**ASUNTO: ALEGACIONES PROPUESTA DE PROYECTO DE PLAN  
HIDROLÓGICO 2022-2027.  
CICLO 2022-2027**

**A LA CONFEDERACIÓN HIDROGRÁFICA DEL SEGURA**

FIGURA 4. Detalle de ZFP de Maraña sin incluir flujos desbordados de La Colonia en Los Alcázares.

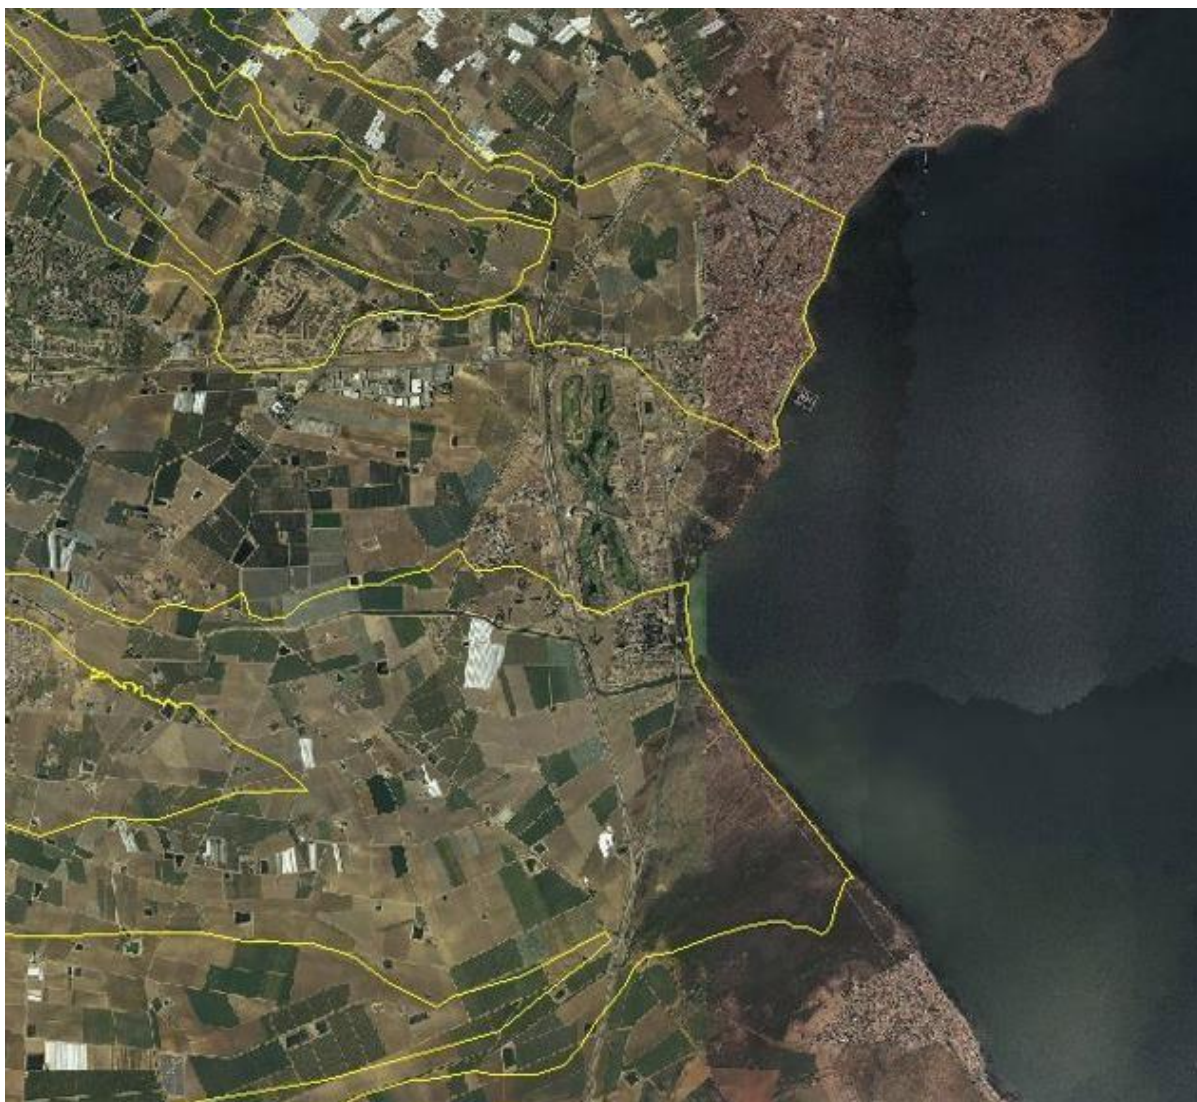
De esta cita cabe deducir que el planteamiento que presenta la propia CHS de la medida 1895 del PdM no ha sido suficientemente estudiado dada la situación que el propio encauzamiento del Albuñón, la configuración del trazado de la AP-7 y la propia configuración topográfica de la zona generarían a esta solución.

Esto ha hecho que la población de Las Lomas del Rame alarmada por las consecuencias que pudieran derivar de tales actuaciones se movilizan en contra de las mismas.
